改善箇所説明図

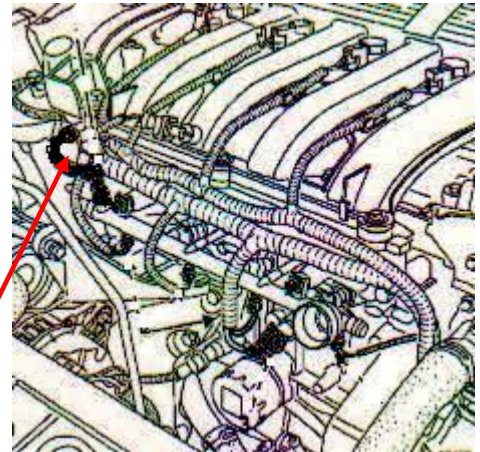
基準不適合発生箇所

樹脂製燃料パイプの耐熱性が不適切なため、排気マニホールド付近の配管部分が排気熱により溶損することがある。そのため、そのまま使用を続けると、当該部分から、燃料が漏れるおそれがある。

改善の内容

全車両、燃料パイプを対策品に交換する。
